# RAPPORT D'ENQUETE PUBLIQUE RELATIF AU PROJET DE LIGNE VERTE 18 DU RESEAU DE TRANSPORT PUBLIC DU GRAND PARIS EXPRESS

Enquête publique du lundi 21 mars 2016 au mardi 26 avril 2016 inclus

## RAPPORT : 2<sup>ème</sup> PARTIE – TOME 2/2

- EVALUATION DU PROJET SOUMIS A ENQUETE PUBLIQUE – THEMES E A G
- APPRECIATION DU PROJET SOUMIS A ENQUETE PUBLIQUE

Exemple de dispositif insonorisant et invisible

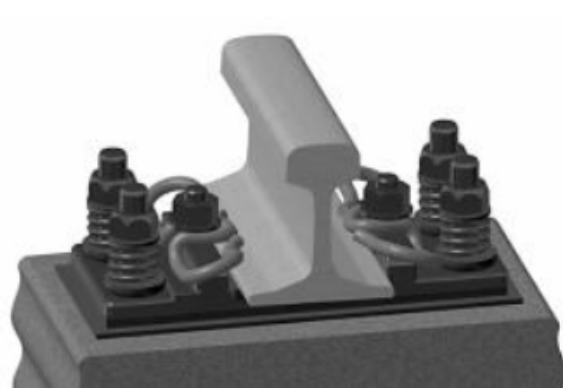
**Question complémentaire n°2** : *Avez-vous des exemples d'écran ou absorbeur notamment s'agissant du viaduc ?*

A titre d'exemple, les images ci-dessous montrent des dispositifs existants parmi ceux qui pourraient être utilisés sur certaines portions de la Ligne 18, selon nécessité.

*La commission d'enquête note que la SGP n'est pas en mesure de communiquer par des illustrations concrètes et donne, en exemple, les dispositifs existants qui pourraient être utilisés sur certaines parties de la ligne 18 tout en précisant que les solutions techniques ne sont pas encore arrêtées. La commission d'enquête ne peut cependant pas se contenter de cette réponse évasive et apprécierait que des engagements plus précis soient pris garantissant que les dispositifs nécessaires seront mis en place pour réduire au minimum acceptable bruits et vibrations au droit des habitations susceptibles d'être impactées.*

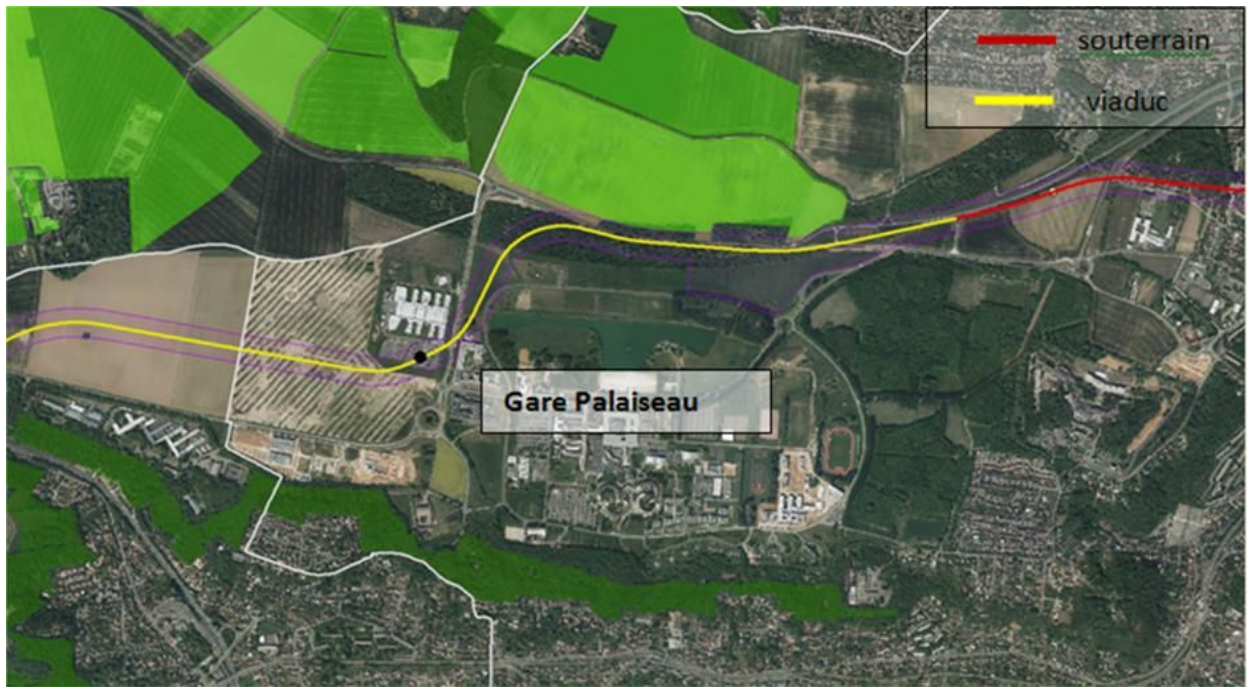
**Question n°2 : Quelles sont les mesures qui seront prises pour permettre d'assurer la continuité des activités agricoles sur les terres traversées par le viaduc ?**

Ainsi, la Ligne 18 respectera intégralement la ZPNAF, qui est à l'origine de servitudes s'imposant aux documents d'urbanisme ainsi qu'aux modes d'occupation des espaces agricoles et naturels.

La ZPNAF a été délimitée en tenant compte des différents projets : une bande de 35 mètres de largeur, extraite du zonage protégé, permettra localement le passage du tracé aérien en viaduc de la Ligne 18, sans empiéter sur la superficie protégée.

*La commission d'enquête prend note des réponses apportées aux questions particulières ainsi que de la fourniture de diverses cartographies indiquant l'insertion de la Ligne 18 par rapport à la zone de protection et à la bande réservée. Si la SGP respecte strictement ses engagements, elle ne devrait en aucune manière empiéter sur la ZPNAF tant pendant la phase de construction de la ligne que pendant son exploitation.*

*Découpage du tracé aérien en fonction des situations paysagères*

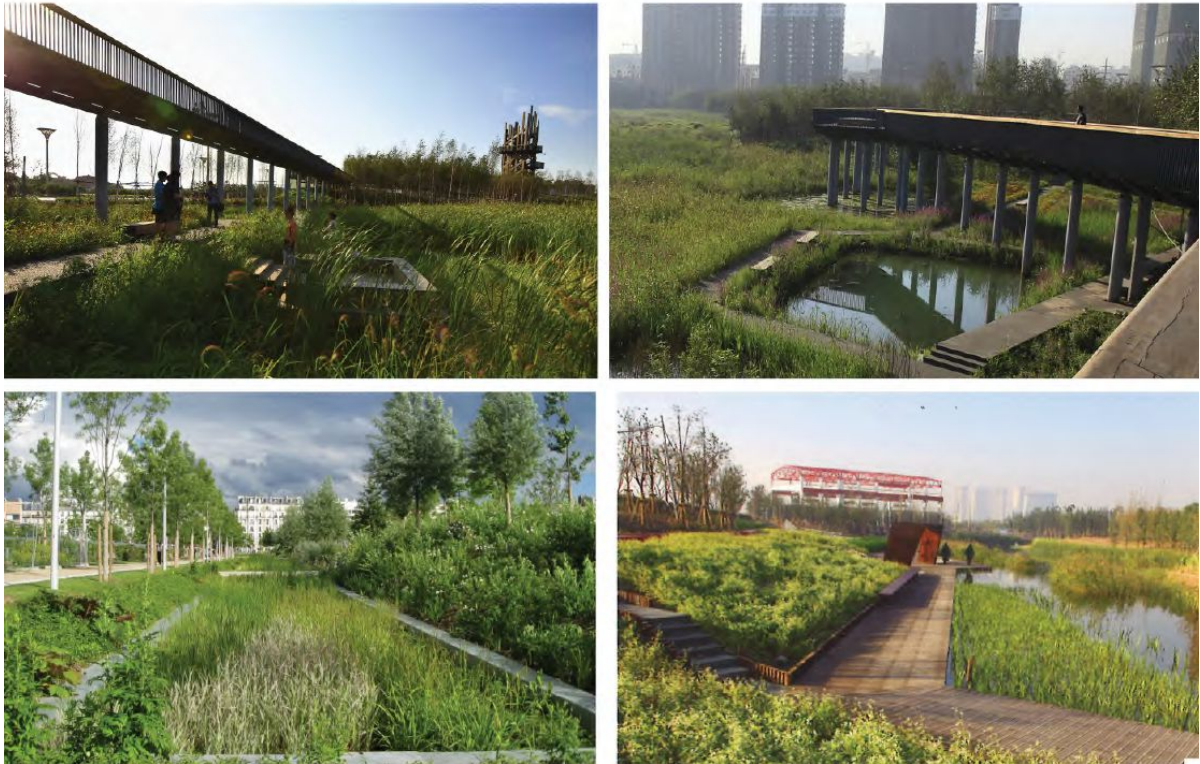
**Question précisée :** S'agissant de l'insertion paysagère du viaduc sur ce tronçon de la ligne :

- montrer comment le viaduc s'intégrera dans le paysage - quels types de végétalisation sont possibles pour en améliorer l'intégration? sur le viaduc lui-même? sur les piliers ?
- montrer par des croquis ou des coupes quel aspect visuel revêtira le viaduc à partir des plus proches maisons d'habitation ? Champ de visibilité sur le viaduc à partir des habitations en site négatif ou positif ?
- présenter des exemples de possibles réalisations prenant en compte les aspects paysagers.

2. La SGP avait identifié précisément 11 situations paysagères différentes sur les ~13 km du parcours, notamment suite aux recommandations de l'Autorité environnementale. Les éléments correspondants figurent dans la pièce J.9 du dossier d'enquête (pages 46 à 60).

Ce travail préliminaire est actuellement repris et approfondi par le paysagiste du maître d'œuvre (cf. carte ci-dessous). La réponse d'insertion paysagère sera différenciée selon chaque situation rencontrée.

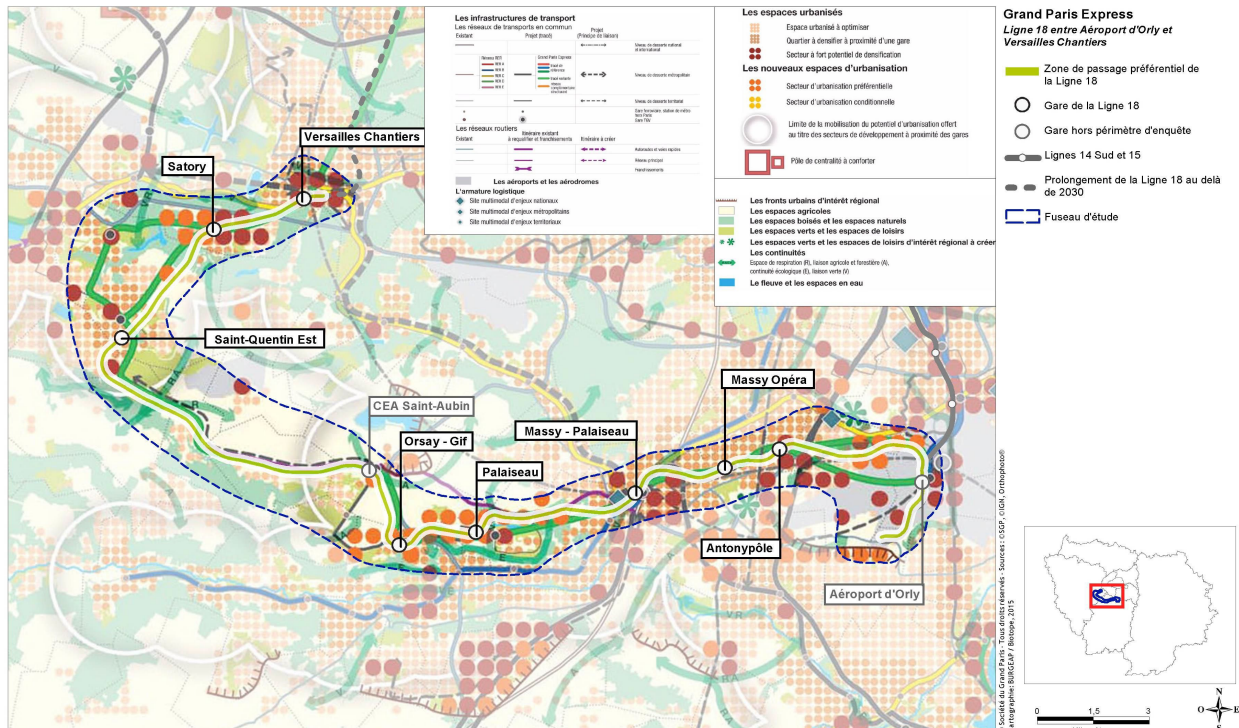
Compte tenu des risques présentés par le tracé initial passant sous le quartier de la Bretonnière, la commission d'enquête estime que le tracé alternatif proposé par la commission d'enquête passant sous l'emprise du Golf National doit être privilégié.

Au terme de ces études complémentaires, la SGP est aujourd'hui en mesure de proposer un tracé souterrain qui évite le quartier de la Bretonnière. Ce tracé évite également les logements en cours de construction à Guyancourt (au nord de la gare de Saint-Quentin-Est).

**La commission d'enquête considère donc que les terrains choisis pour l'implantation des gares et le tracé retenu pour le forage du tunnel et l'implantation du viaduc lui paraissent appropriés à la réalisation de ce projet, à condition de retenir le tracé alternatif évoqué ci-dessus sous le Golf national.**
